## Samordning av statlige innsigelser - høring Lillehammer - reguleringsplan avlastet E6 Øyresvika-Storhove

## Lillehammer - reguleringsplan - avlastet E6 Øyresvika - Storhove - uttalelse

## **NVEs innsigelse - Høring - Detaljreguleringsplan for E6 strekningen Roterud i Gjøvik - til Lillehammer (Storhove) og detaljreguleringsplan for avlastet E6 - Gjøvik kommune og Lillehammer kommune - Innlandet**

## Reguleringsplan for avlastet E6 - offentlig ettersyn - innsigelse

Figur 2 - Trosset - deponier og anleggsarbeid i byggeforbudsbelte og nært ved Statnetts 300 kV luftledning. Må avklares mellom tiltakshaver og Statnett

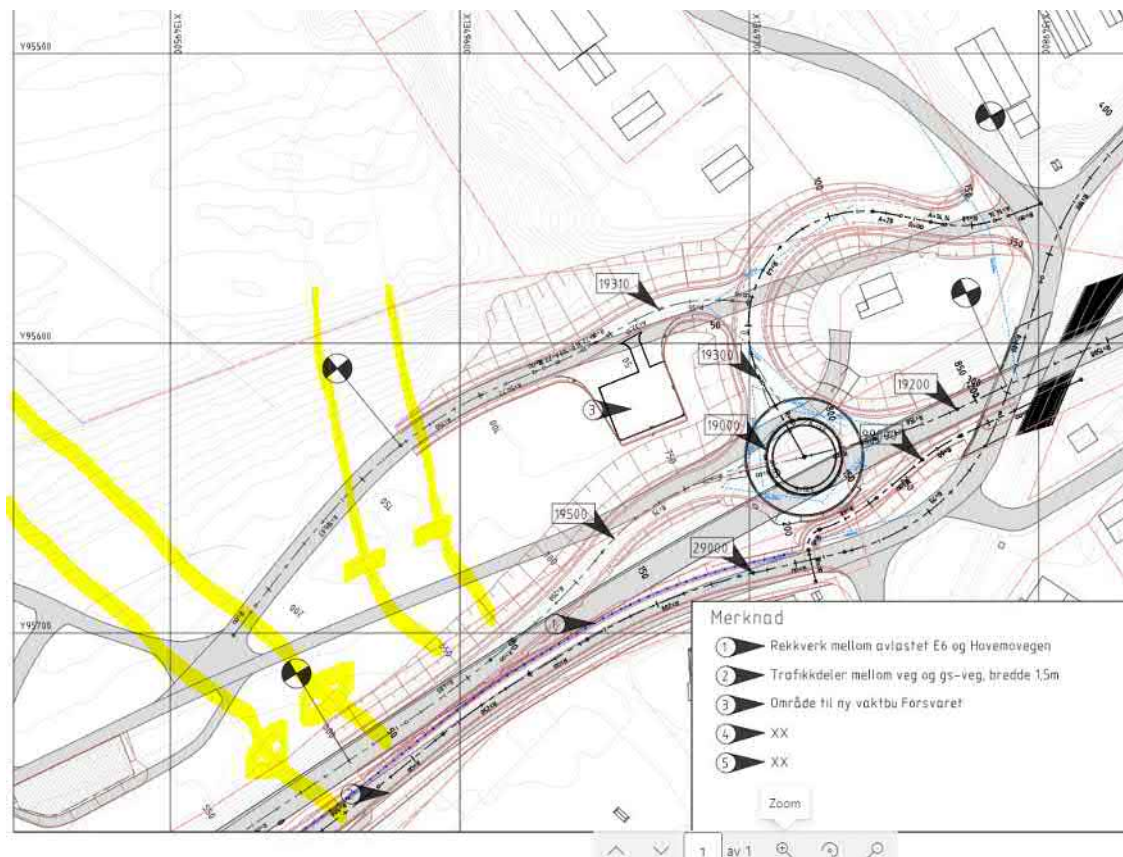
Figur 3 - Arbeid under og nære ved Statnetts 300 kV ledninger mellom Fåberg og Vinstra. Nærføring og skråningsutslag mot Statnetts mast 230 og 295 må avklares.

Figur 4 - Avlastet E6 - rundkjøring - anleggsarbeid under og nært Statnetts fire 300 kV-ledninger og mastepunkt (markert gult) må avklares. Rundkjøringen må tilpasses krav til transformatortransport. Reguleringsbestemmelsene må endres.
